Keuringsverslag van een elektrische laagspanning- en zeer lage spanningsinstallatie

NIET CONFORM

Datum keuring: 05/04/2022

Controlebezoek van een oude huishoudelijke elektrische installatie van een wooneenheid bij verkoop op vraag van de verkoper volgens (KB 08/09/2019) - AREI Boek 1- 8.4.2. en 8.2.1. en 4.2.4.3.

Afbeelding schakel- en verdeelbord:

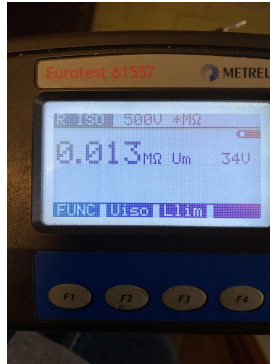
I5.02 De aanduiding van de stroomkringen en/of apparatuur, aansluitklemmen, enz dient aangebracht of vervolledigd te worden. (Boek 1 Onderafdeling 3.1.3.1. en 3.1.3.3.A. en 5.1.6.1)

I5.05 De deur en/of afschermplaat van het schakelbord dient (terug)geplaatst worden. Aanraking van onder spanning staande delen mogelijk. (Boek 1 Afdeling 5.1.4. en 5.3.5.1.A. en 4.2.2.3.)

I5.09 De genaakbare, naakte onder spanning staande delen zijn onvoldoende afgeschermd. (Boek 1 Afdeling 5.1.4. en 4.2.2.3.)

I5.10 Niet gebruikte invoeringen van het verdeelbord zijn niet correct of onvoldoende afgedicht. (Boek 1 Afdeling 5.1.4. en 4.2.2.3.)

I7.02 De smeltveiligheidshouders of houders van automatische schakelaars dienen voorzien te worden van kalibreerelementen. (Boek 1 Onderafdeling 5.3.5.5.A.)

I7.08 De aanduiding van de nominale stroomsterkte van zekeringen en/of automaten in niet zichtbaar of is uitgewist. (Boek 1 Onderafdeling 1.4.2.1.)

Eurotest 61557

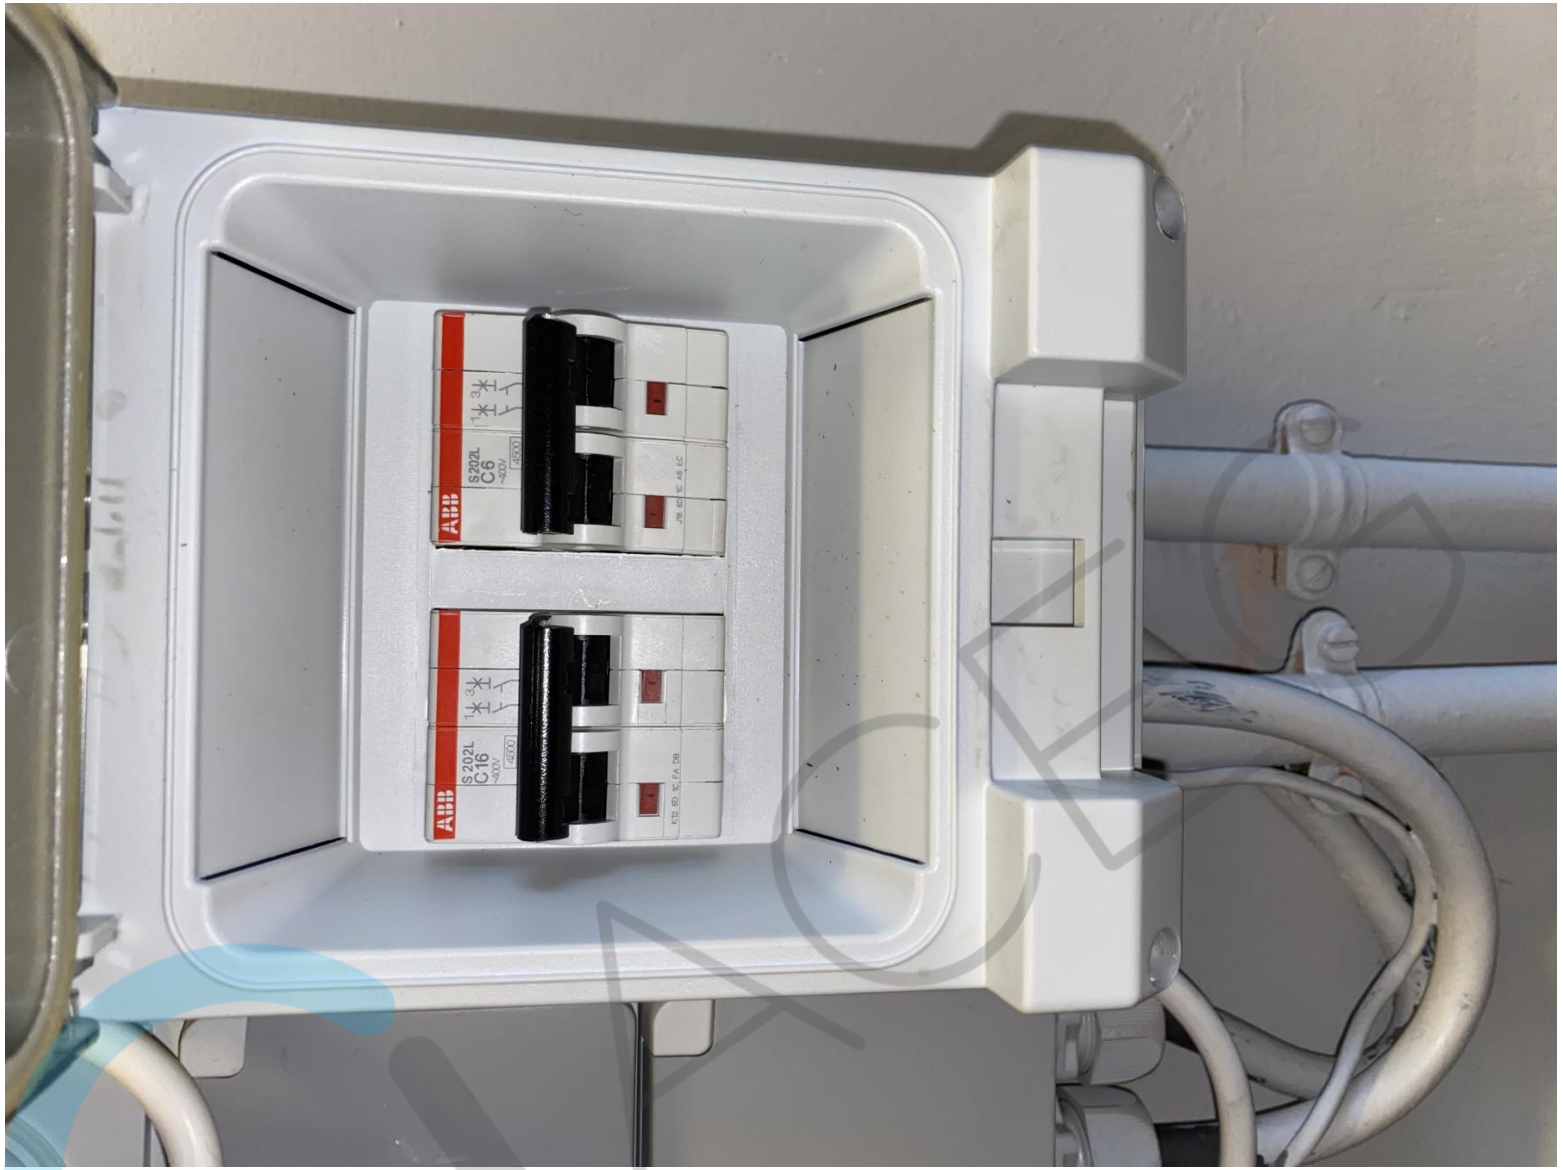
I2.01 De waarde van de isolatieweerstand van één of meerdere stroombanen is kleiner dan 0,5M ohm (Boek 1 Onderafdeling 6.4.5.1.)
